Bescheid

**über die Änderung und Ergänzung der
allgemeinen bauaufsichtlichen Zulassung/
allgemeinen Bauartgenehmigung
vom 18. Dezember 2009**

Z-8.1-895

Gerüstbauteile für das Gerüstsystem "RK 073"

Bild a): Aufweitversuch mit Belagkrallen

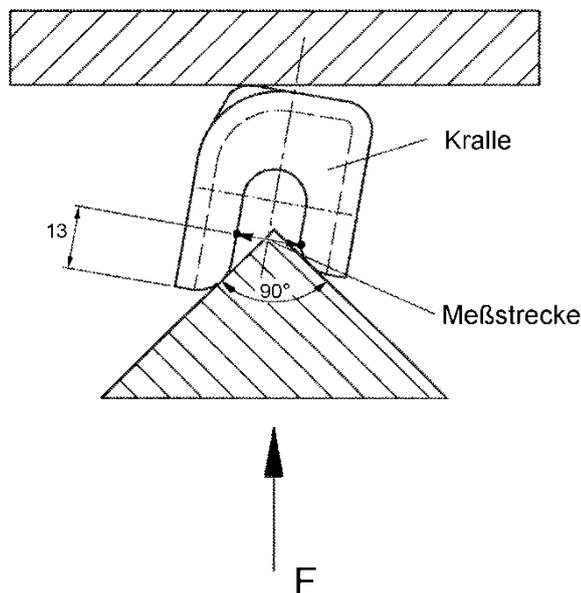
e) **Abschnitt 2.3.2 wird um folgende Absätze sowie um Bild a) ergänzt:**

- Bei mindestens 0,3 ‰ der Belagkrallen der Beläge nach Anlage A, Seite 200 ist folgender Aufweitversuch durchzuführen:

Die Belagkralle ist durch einen 90° Keil derart aufzuweiten, dass die lichte horizontale Weite in der Kralle in Höhe 13 mm oberhalb der Krallenunterkante (Messstrecke) um 8 mm aufgeweitet wird (siehe Bild a). Dabei dürfen keine augenscheinlich feststellbaren Risse auftreten.

Anlage A
 Seite 200

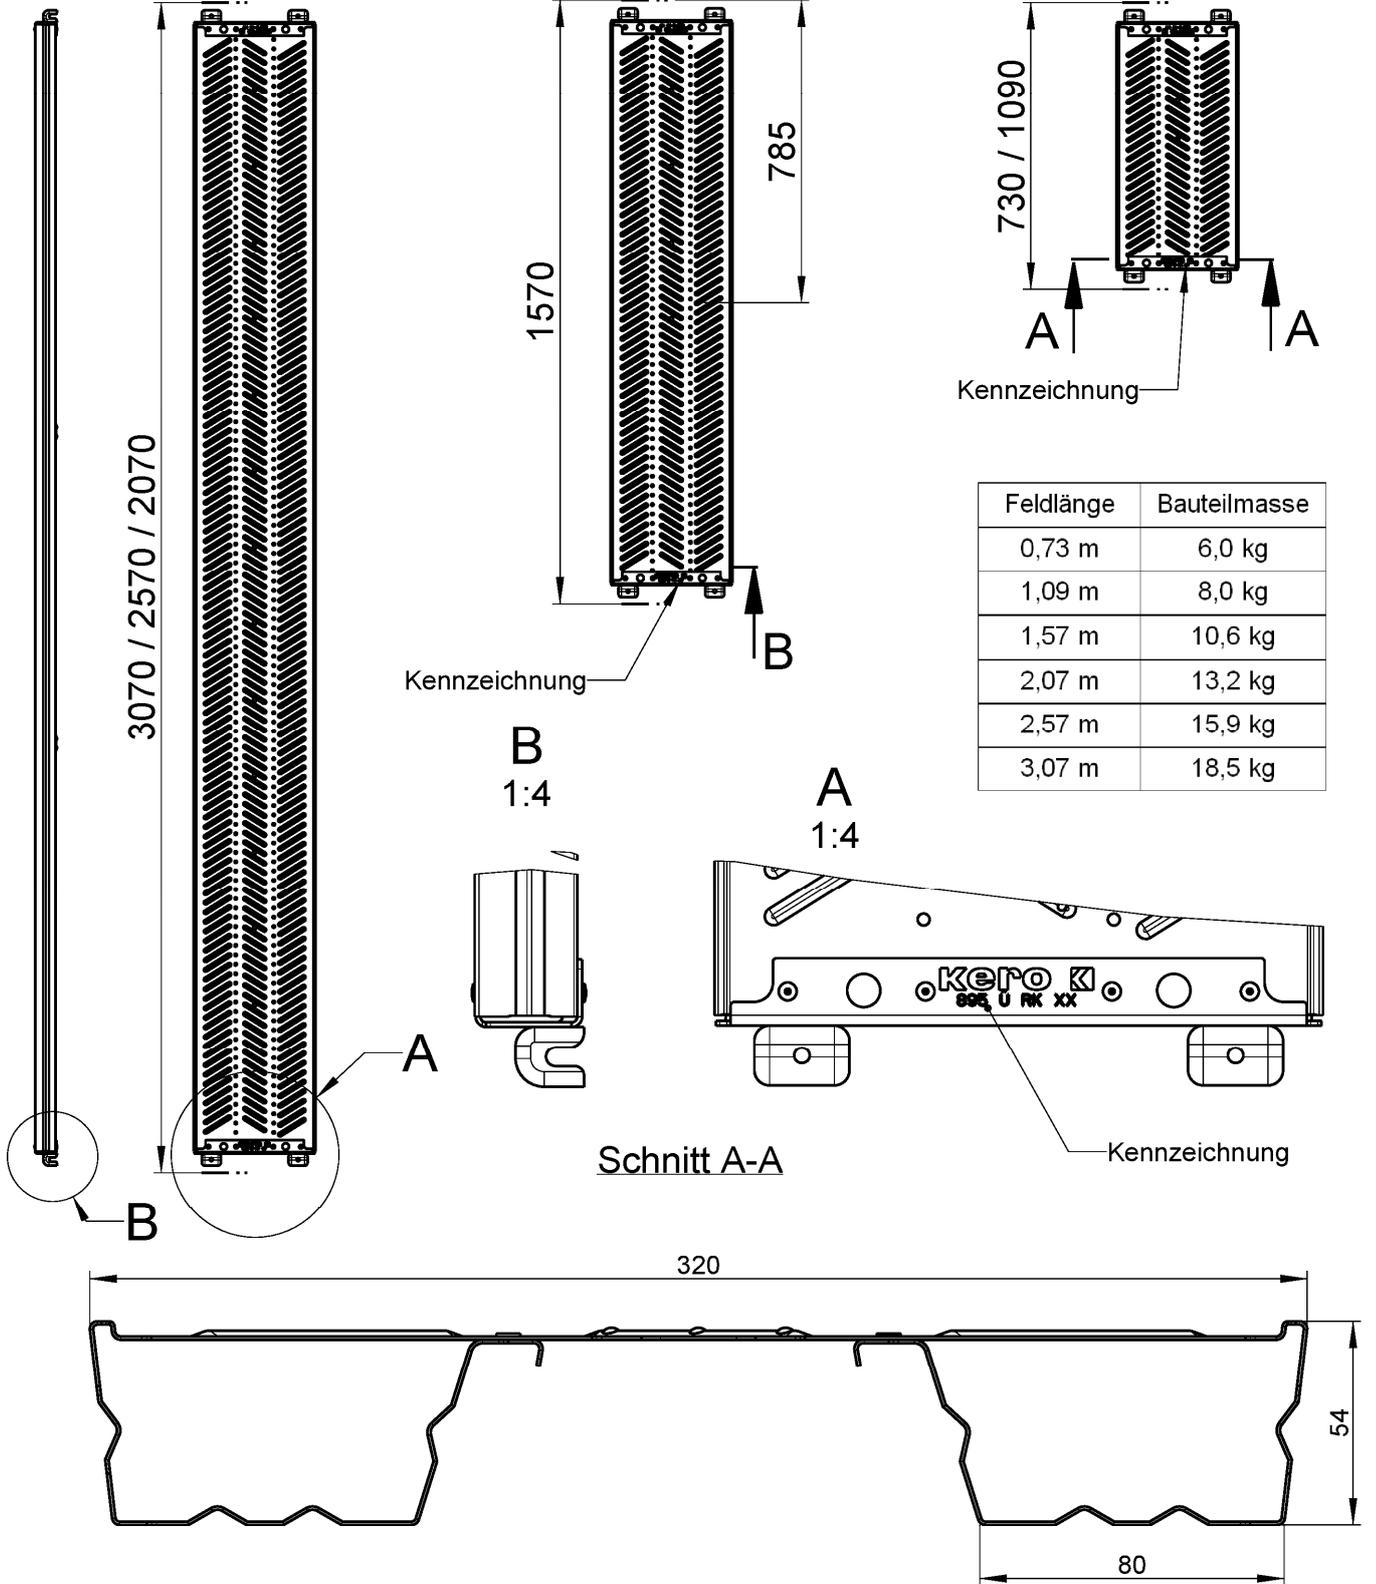
Der KERO Gerüstboden K7 RK muss zusätzlich den im Deutschen Institut für Bautechnik hinterlegten Unterlagen entsprechen. Die Eigenschaften der Werkstoffe sind durch ein Abnahmeprüfzeugnis 3.1 nach DIN EN 10204:2005-01 zu bescheinigen.

k) Anlage A wird durch die Seite 200 ergänzt.
